## PARC ÉOLIEN D'HILVERN – REPONSE AU RELEVÉ DES INSUFFISANCES

COMMUNES DE GUERLEDAN ET SAINT-CARADEC (22)

FÉVRIER 2023

#### RAPPORT DE L'INSPECTION DES INSTALLATIONS CLASSÉES

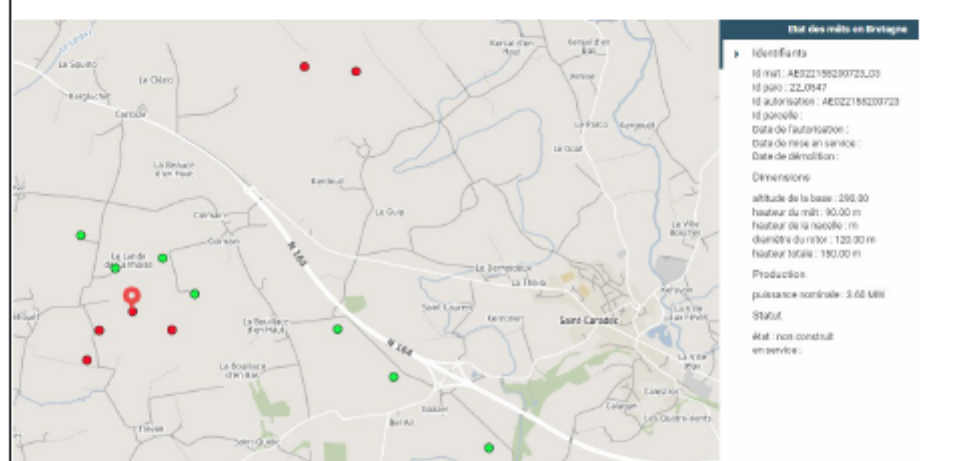
On constate sur cette carte que les photomontages (présentés par les croix) sont réalisés à proximité du projet. Cependant, les photomontages réalisés n'englobent pas l'ensemble des monuments historiques impactés par le projet (représenté par un cercle). On note également une absence de photomontages pour les bourgs de Saint-Connec et de Quillio.

Dans le but de présenter fidèlement l'impact du projet au public, il est impératif de réaliser des photomontages de manière homogène sur tous les monuments historiques, les bourgs, les hameaux et les sites touristiques qui peuvent être impactés par le projet.

<p><b>Paysage</b></p>	<p>Les photomontages</p>	<p>On constate sur cette carte que les photomontages (présentés par les croix) sont réalisés à proximité du projet. Cependant, les photomontages réalisés n'englobent pas l'ensemble des monuments historiques impactés par le projet (représenté par un cercle). On note également une absence de photomontages pour les bourgs de Saint-Connec et de Quillio.</p>  <p>Dans le but de présenter fidèlement l'impact du projet au public, il est impératif de réaliser des photomontages <b>de manière homogène sur tous les monuments historiques, les bourgs, les hameaux et les sites touristiques qui peuvent être impactés par le projet.</b></p> <p>Les photomontages doivent permettre d'avoir une vision la plus proche possible de la réalité depuis différents points du territoire. Le choix des points de vue est primordial et doit tenir compte des enjeux relevés dans l'analyse paysagère initiale</p> <p>Pour rappel, il convient de réaliser des photomontages sur :</p> <ul style="list-style-type: none"> <li>• les lieux de vie (centres-bourgs, places et lieux publics, entrées ou sorties de villages, habitations des franges de village tournées vers le projet...)</li> <li>• des lieux auxquels la population locale est attachée et qui ont pu être évoqués dans les réunions de concertation (définition du paysage selon la convention européenne « ...partie de territoire telle que perçue par les populations... »).</li> <li>• les sites paysagers identifiés préalablement (parcs, belvédères, sites classés ou inscrits, paysages emblématiques, ...). Il est utile également de sélectionner les points de vue répertoriés dans les atlas du paysage pour ceux qui ont identifié des points de vue significatifs.</li> <li>• les sites concernant le patrimoine architectural (monuments historiques, autres patrimoine bâti non classé...)</li> <li>• les axes de déplacements</li> <li>• les sentiers touristiques</li> <li>• les cimetières militaires et lieux de mémoire</li> </ul> <p>L'impact visuel d'un parc éolien étant principalement fonction de sa hauteur et de son éloignement, le nombre et la localisation des photomontages doivent être adaptés aux différentes aires d'études.</p> <ul style="list-style-type: none"> <li>• Dans l'aire d'étude immédiate ou entre 0 à 3 km autour du projet, il est attendu au minimum des photomontages depuis tous les villages, hameaux et habitations isolées, depuis les principales voies de communication et tous les lieux patrimoniaux ou paysagers singuliers.</li> <li>• Dans l'aire d'étude rapprochée ou jusqu'à 6 à 10 km, des points de vue seront à réaliser depuis les lieux de vie lorsqu'une partie du parc peut être visible (il n'est pas nécessaire de faire de photomontage depuis un centre de village en fond de</li> </ul>	<p>L'ensemble des remarques relatives aux photomontages a été pris en compte par le pétitionnaire et le bureau d'étude paysager Résonance. Tous les monuments historiques, bourgs (Saint-Connec et Quillio notamment), hameaux et sites touristiques pouvant être impactés par le projet d'Hilvern ont fait l'objet d'un photomontage.</p> <p>La carte de présentation des photomontages vis-à-vis des sensibilités paysagères et patrimoniales située en page 273 de l'étude d'impact a été mise à jour en conséquence. Onze photomontages supplémentaires viennent enrichir le carnet initial.</p>
